O/WA.Z-3.4341.130.2015.2.ZJ

DECYZJA

na lokalizację sieci wodociągowej w pasie drogowym (przejście poprzeczne) drogi krajowej nr 62 Strzelno-Płock-Serock-Łochów w m. Słupno, wg lokalizacji zgodnej z mapą dołączoną do akt sprawy (odcinek A-B), przy zachowaniu następujących warunków:

WEGA s.c.		USLUGI PROJEKTOWE I INWESTYCYJNE T. I. J. Strzelecko 08-410 PŁOCK ul. GEN. ANDERSA 26 tel./fax (024) 263-20-41	
OBIEKT: Sieć wodociągowa Ø200 PE w ul. Młynarskiej w Słupnie gm. Słupno			
INWESTOR: Gmina Słupno ul. Miszewska 8a 09-472 Słupno		BRANZA: sanitarna	
TEMAT: Przebudowa sieci wodociągowej od ul. Kościelnej do przepompowni wody przy ul. Młynarskiej w Słupnie			
RYSUNEK: Projekt zagospodarowania terenu cz. 1			
OPRACOWAŁ: inż. Michał Jaskulski		PROJEKTOWAŁ: inż. Teresa Strzelecka Upr. nr 5/90, 82/94 w zakresie sieci i instalacji sanitarnych	
DATA: Styczeń 2015	SKALA: 1:500	NR RYS: 1

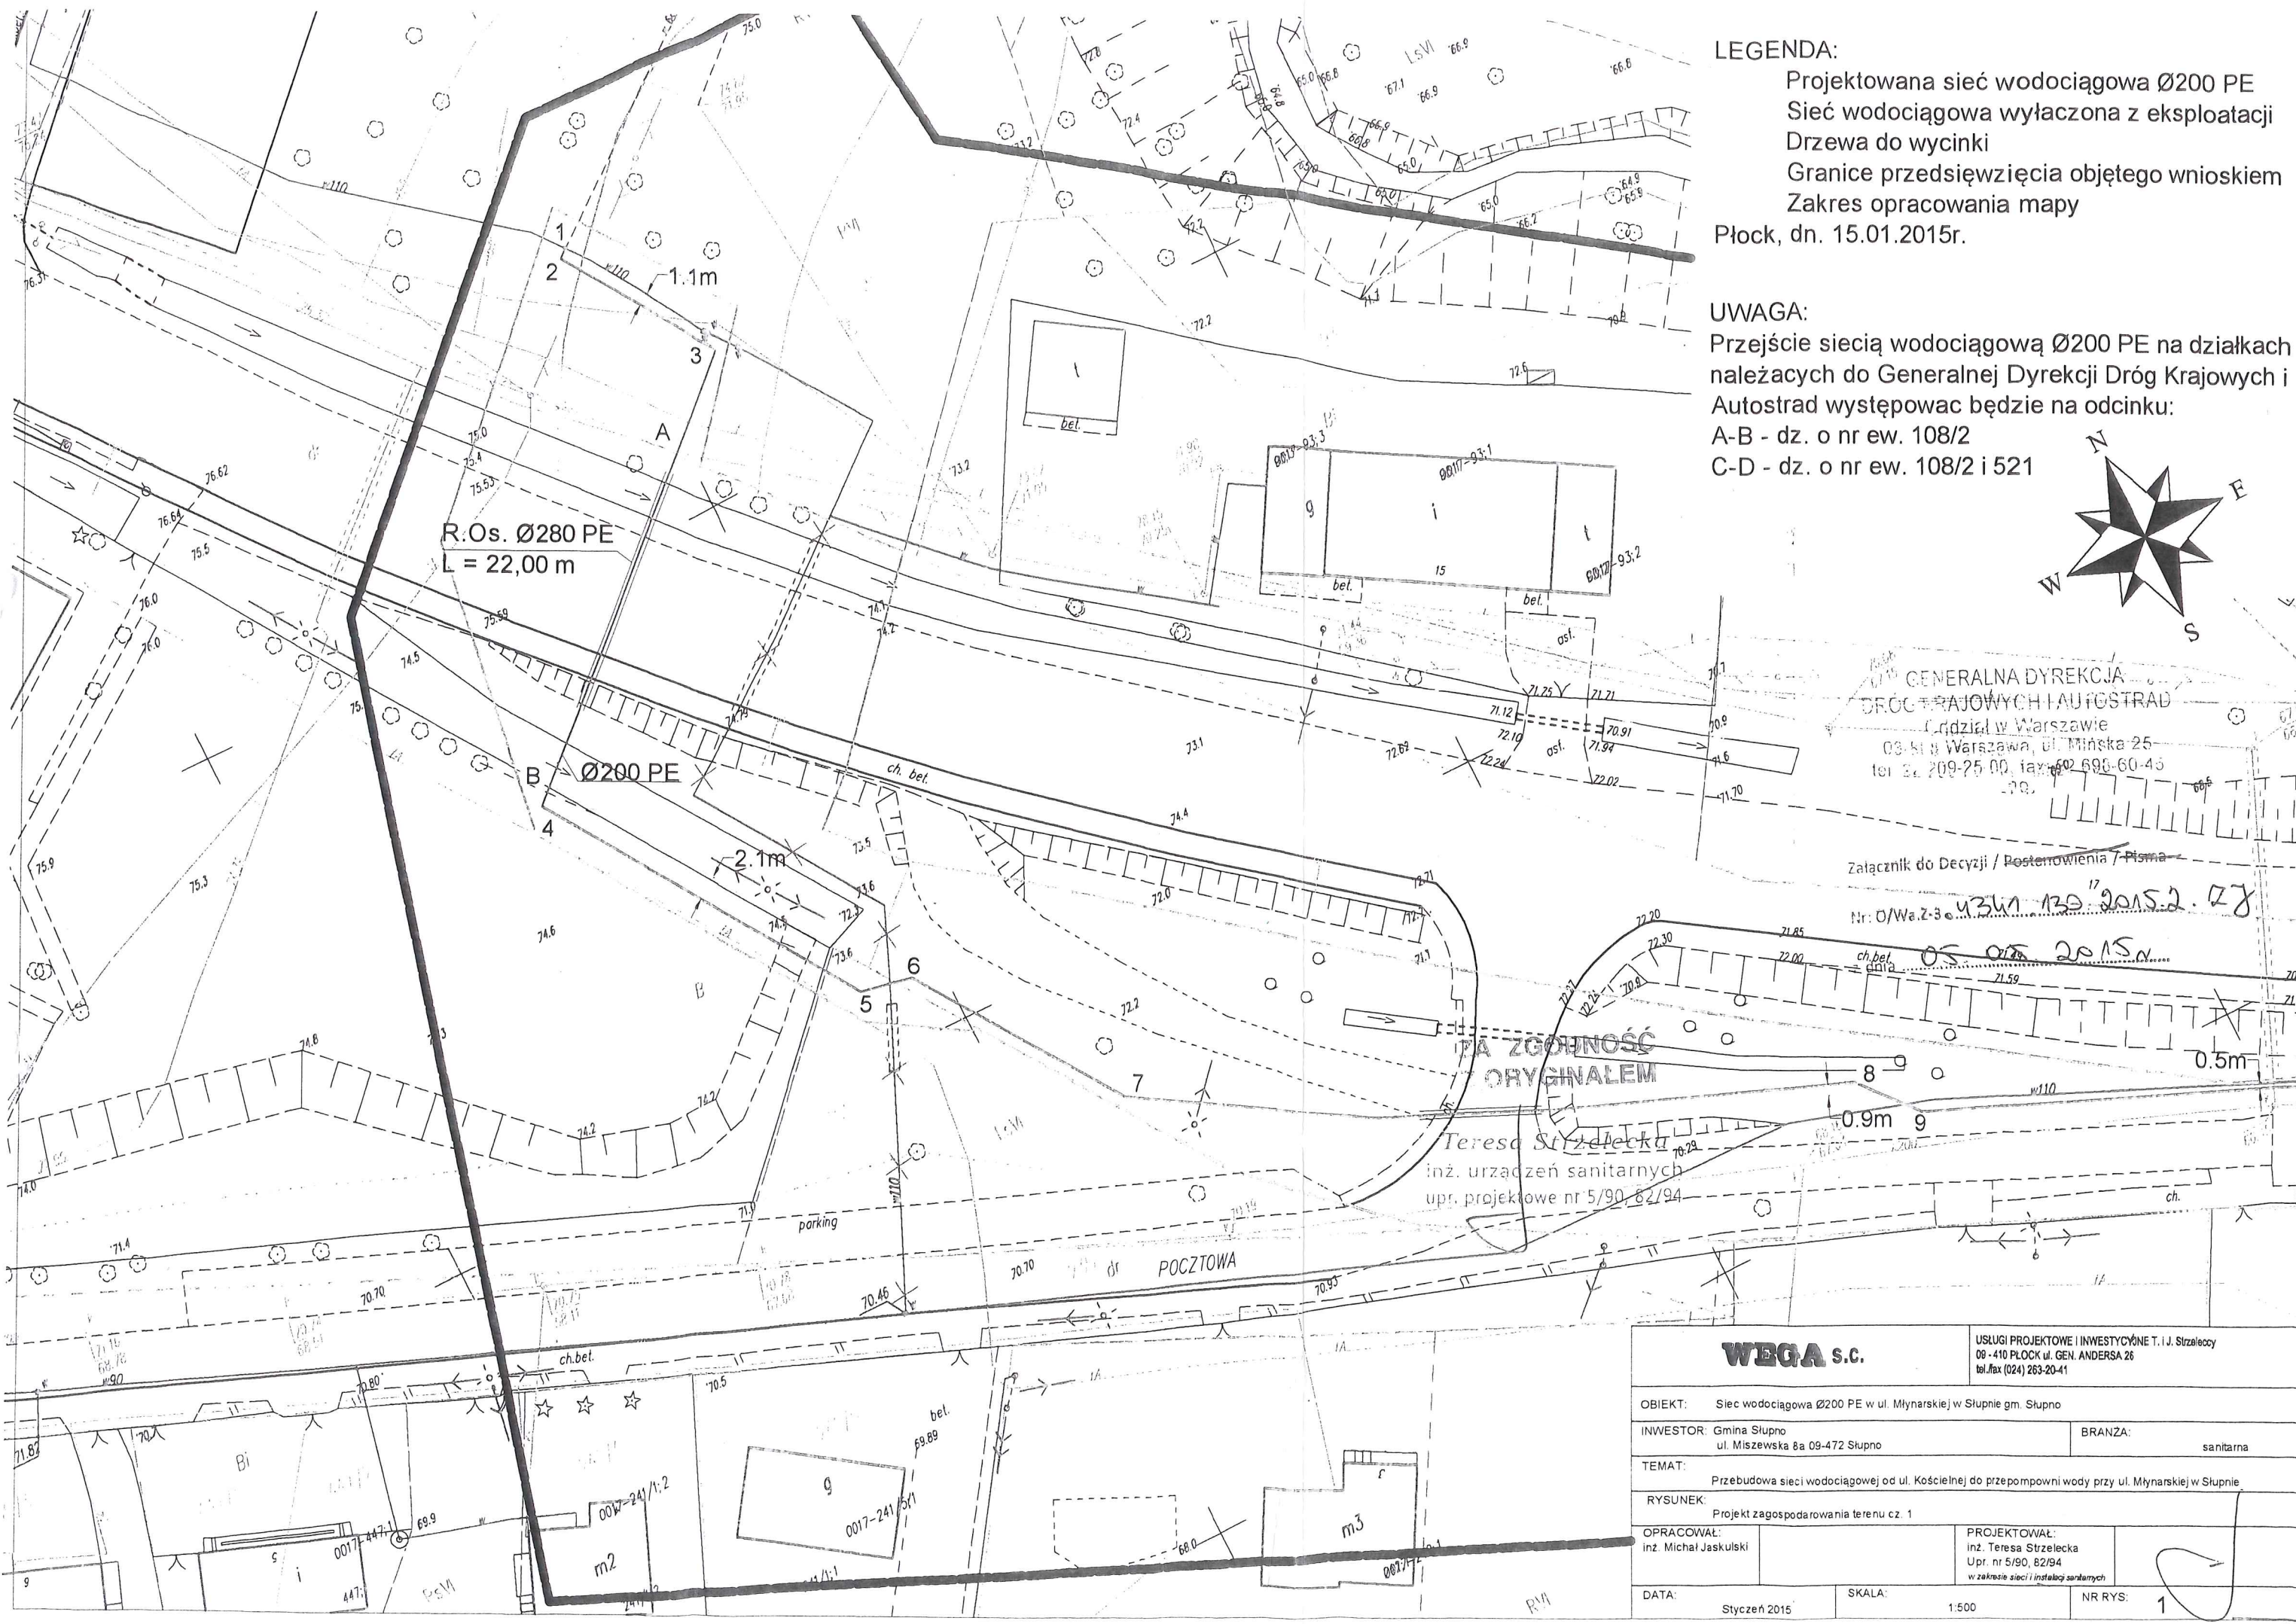
5. Przejście poprzeczne pod drogą krajową wykonać należy bez naruszenia nawierzchni jezdni , chodnika oraz obustronnych poboczy metodą przecisku lub przewiertu sterowanego - zgodnie z dołączonym projektem.

6. Wodociąg w obrębie pasa drogowego drogi nr 62 umieścić należy w rurze osłonowej .
7. Generalna Dyrekcja Dróg Krajowych i Autostrad Oddział w Warszawie nie bierze odpowiedzialności za uszkodzenia urządzeń przy robotach utrzymaniowych na drodze krajowej nr 62 .
